**Windpark Gösting**

## **TEILGUTACHTEN SCHATTENWURF UND EISABFALL**

**Verfasser:  
DI Thomas Klopff**

Abbildung 1: Positionen der Hinweiseinrichtungen bezüglich Eisabfall (gelbe Rechtecke ... Hinweistafeln und Signalleuchten; rote Linie ... Eisabfallbereich Zone 4)

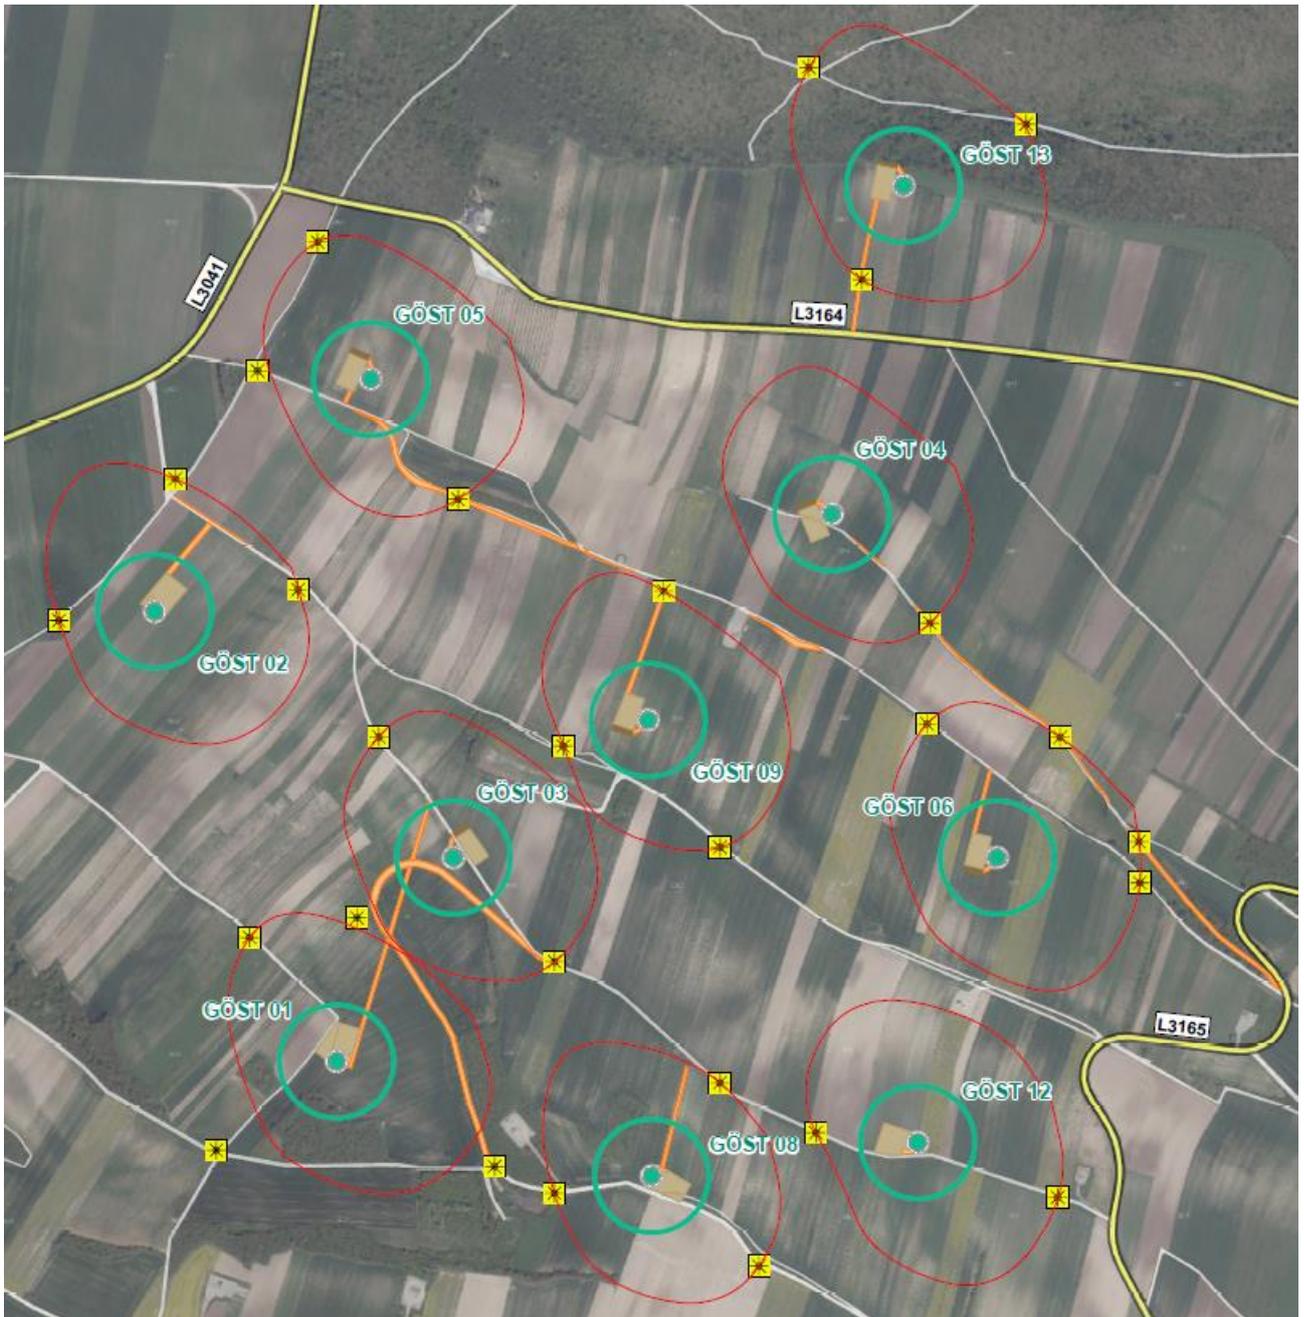
Wie in Abbildung 1 dargestellt sollen auf den Zuwegungen Hinweisschilder mit Signalleuchten im Bereich des Eisabfallbereichs „Zone 4“ angebracht werden. Gemäß Lit. 13 wird die Risikoreduzierung aufgrund dieser Maßnahme um den Faktor 10 bis 100 abgeschätzt.

1. Die Warntafeln und Warnleuchten sind in regelmäßigen Abständen (zumindest einmal jährlich vor Beginn der Wintersaison) sowie nach entsprechenden Hinweisen zu kontrollieren. Die Funktionsweise ist sicherzustellen. Darüber sind Aufzeichnungen zu führen und zur Einsichtnahme durch die Behörde bereitzustellen.
2. Nachweise zur Installation und Konfiguration des Eiserkennungssystems müssen dokumentiert und der Behörde übermittelt werden.

Abbildung 2: Wahrscheinlichkeitszonen (1/m<sup>2</sup>) pro Eisabfall. Rotorblattradius schwarz gestrichelt

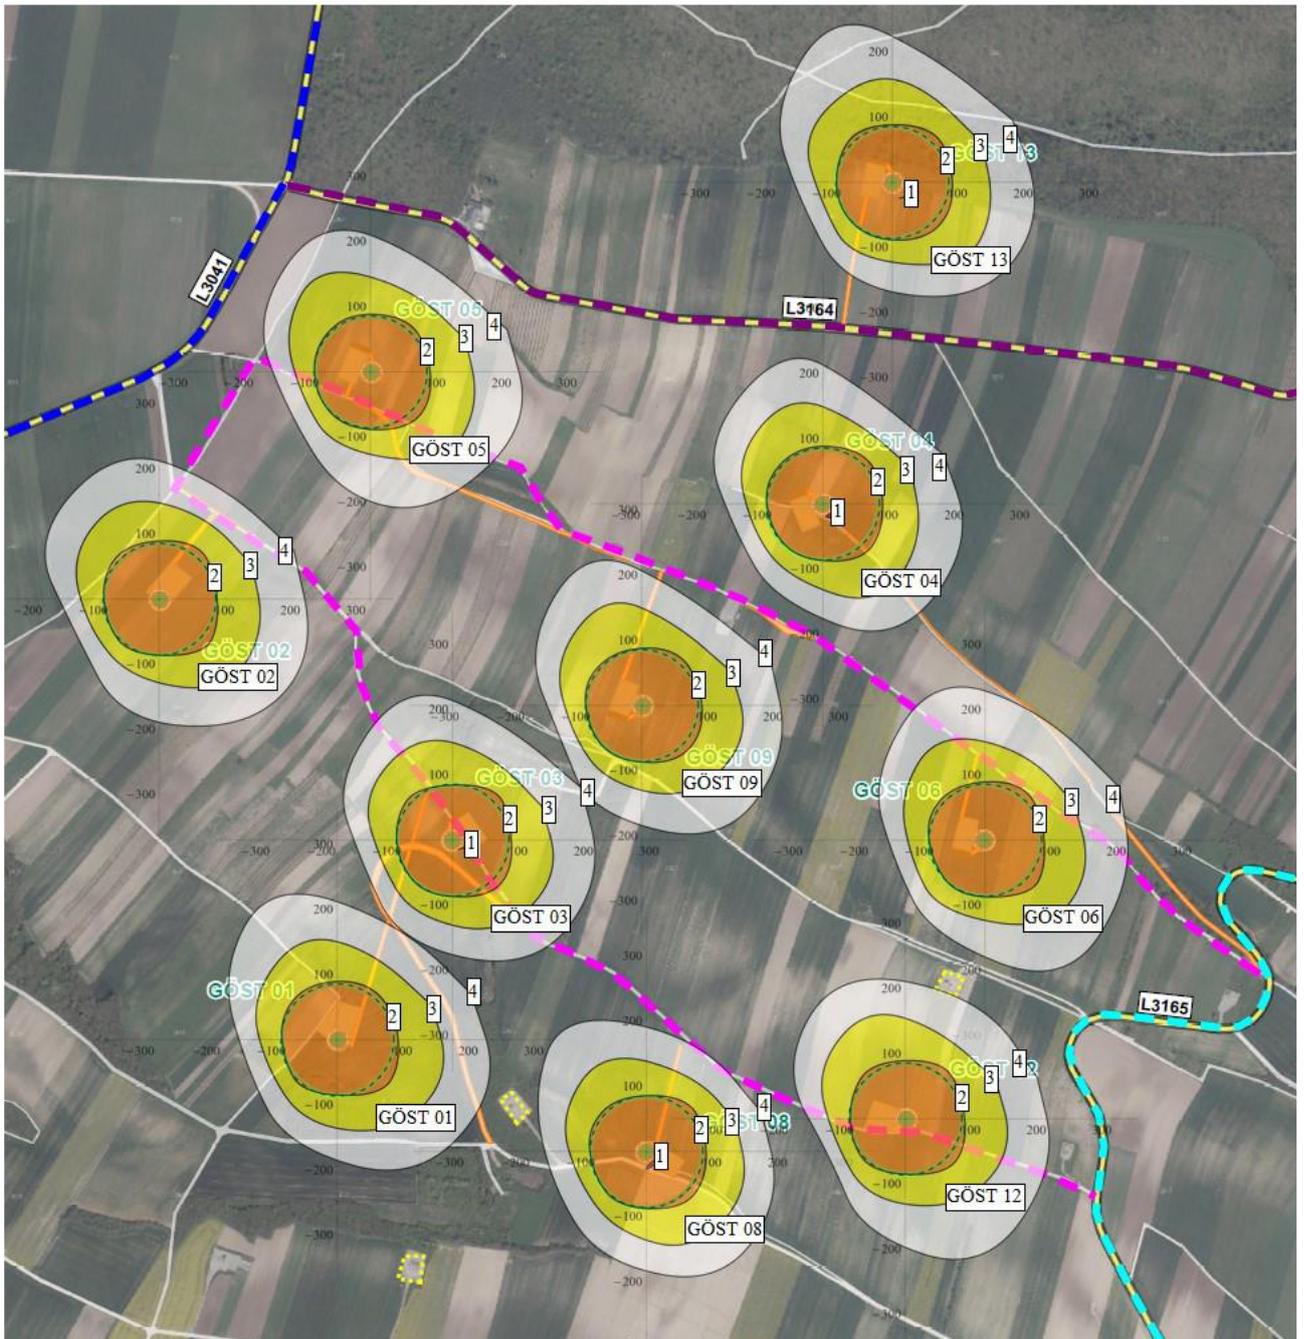
Es ist zu erkennen, dass Abschnitte diverser Güterwege in unmittelbarer Nähe zu den Windkraftanlagen von Eisabfall betroffen sein können. Für nächstgelegenen Landesstra-

ßen L3041, L3164 und L3165 sowie für die Gassonden und die Schieberstation wurden keine Betroffenheiten prognostiziert.

Die Risikobetrachtung wurden für die in Abbildung 2 rosa markierten Wegabschnitte durchgeführt.

Das ermittelte Individualrisiko für Personen auf der exponiertesten Route innerhalb des gegenständlichen Windparkareals befindet sich innerhalb des Risikogrenzwertbereichs und ist somit als tolerabel zu bewerten. Als Maßnahme wird daher die Aufstellung von Hinweistafeln mit Signalleuchten vorgeschlagen. Der Abstand zu den Windkraftanlagen soll dabei mindestens dem des Eisabfallbereichs der „Zone 4“, vgl. Abbildung 2, entsprechen.

Abbildung 3: Immissionspunkte für die Schattenwurfprognose

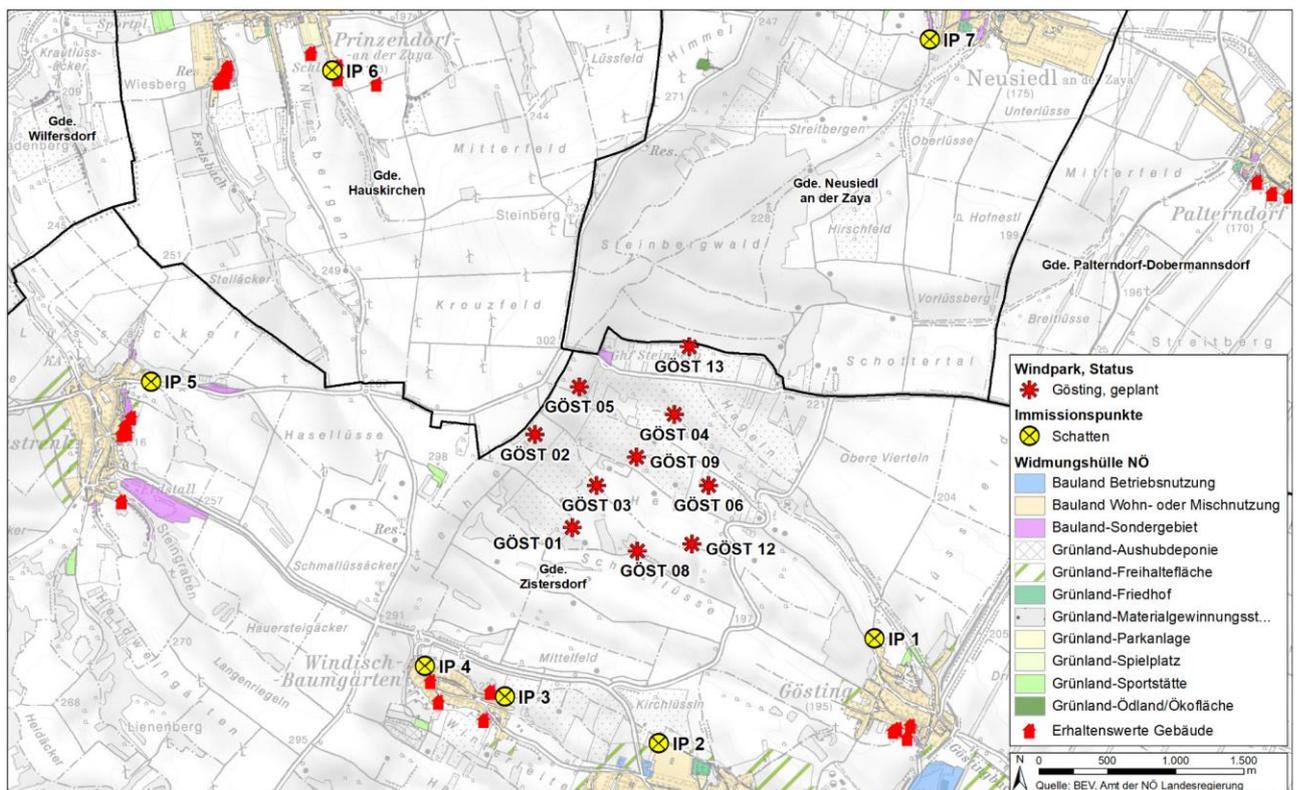
Aufgrund der in Tabelle 7 ersichtlichen Richtwertüberschreitungen an den Immissionspunkten „IP 1“ und „IP 4“ sind Maßnahmen zur Begrenzung der Immissionen vorgesehen.

Am Immissionspunkt „IP 4“ ist bereits in der Bestandssituation das jährliche Schattenwurfkontingent ausgeschöpft. Der gegenständliche Windpark „Gösting“ darf an diesem Immissionspunkt daher keine weiteren Schattenimmissionen verursachen.

1. Durch geeignete Parametrisierung einer Schattenwurfberechnung ist sicherzustellen, dass die Richtwerte von maximal 30 Stunden pro Jahr (8 Stunden pro Jahr bei Berücksichtigung der tatsächlichen Sonneneinstrahlung) und maximal 30 Minuten pro Tag an periodischen Schattenwurf am Immissionspunkt „IP 1“ eingehalten werden. Am Immissionspunkt „IP 4“ dürfen vom gegenständlichen Windpark keine Schattenimmissionen verursacht werden.
